2026 年横泾街道河道清淤及挡墙工程-提疑 01

(提疑日期: 2026 年 5 月 7 日)

2026 年横泾街道河道清淤及挡墙工程-提疑 02

(提疑日期: 2026 年 5 月 14 日)

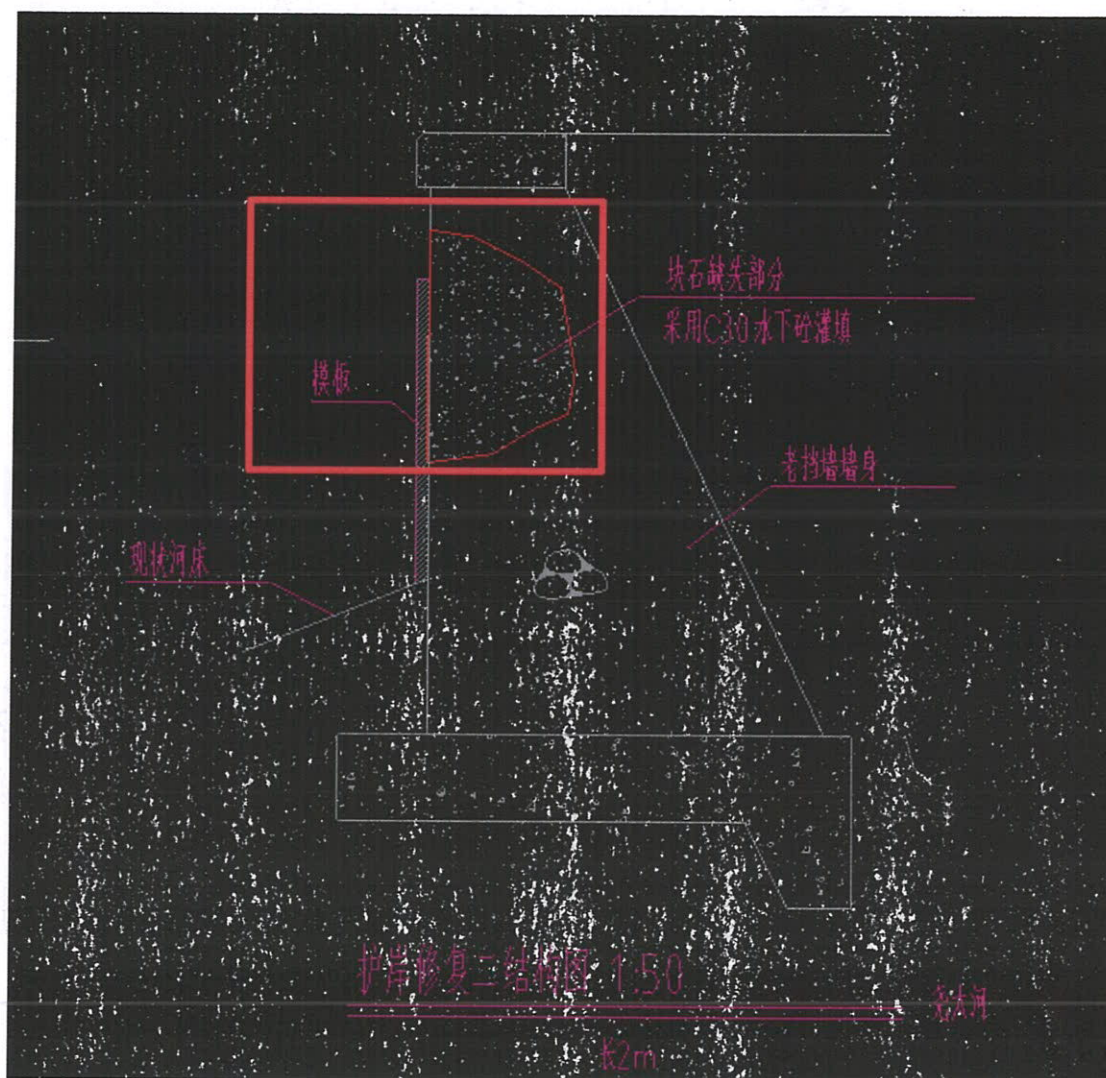
4、设计说明中附属及临时工程量中,“(6)苏东河沿线绿化恢复面积 100m²”以及图纸工程量表中的绿化 315m²,未明确绿化品种、规格,标底是否需计入?如需,请明确相应绿化品种、规格、密度等?图纸工程量表中的苏东河绿化 30m²,与设计说明中的苏东河沿线绿化恢复面积 100m²,是否重复?

答复: 图纸工程量表中的绿化 315m²,采用草皮(百慕大+黑麦草)满铺,标底需计入。

“（6）苏东河沿线绿化恢复面积 100m²”是 7 棵苗木搬迁及草皮（百慕大+黑麦草）恢复面积 100m²。

图纸工程量表中的苏东河绿化 30m²，与设计说明中的苏东河沿线绿化恢复面积 100m²，不重复。

绿化养护期两年。

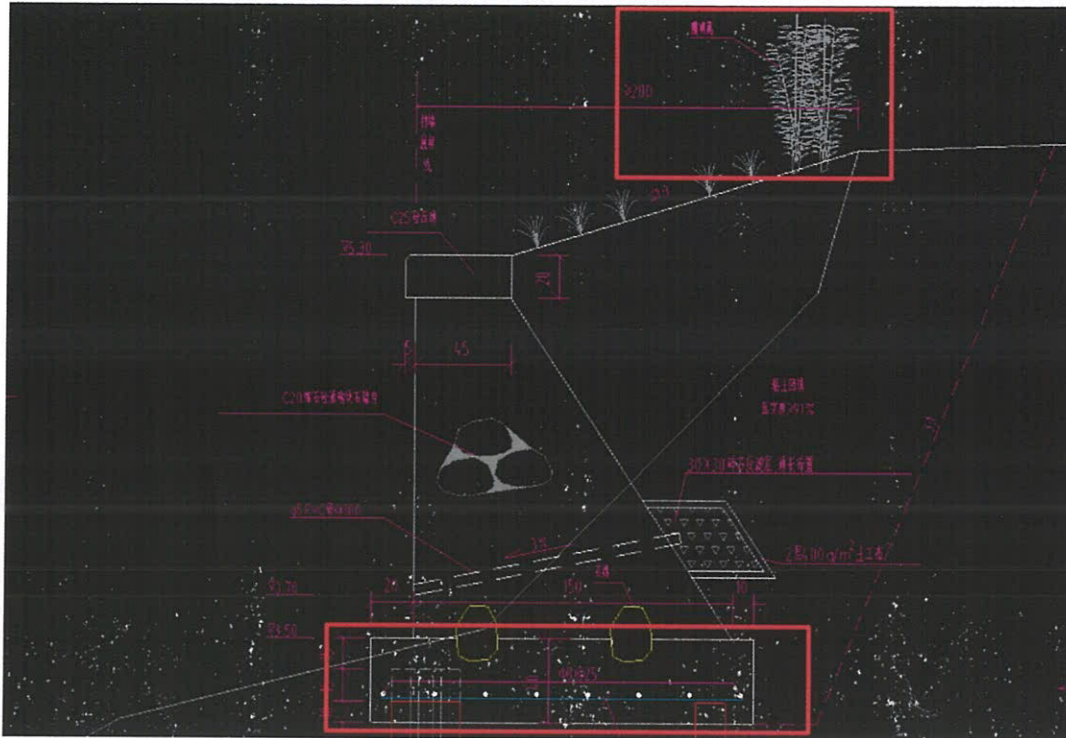
5、请设计提供清淤方案、土方运输方式, 明确运距。

答复: 清淤采用围堰干河清淤。

土方运输方式: 因河道附近无排泥场地, 需将淤泥先清至河道一端, 并经过一定时间沥干水份, 再清至汽车外运; 运距约 15-20 公里。
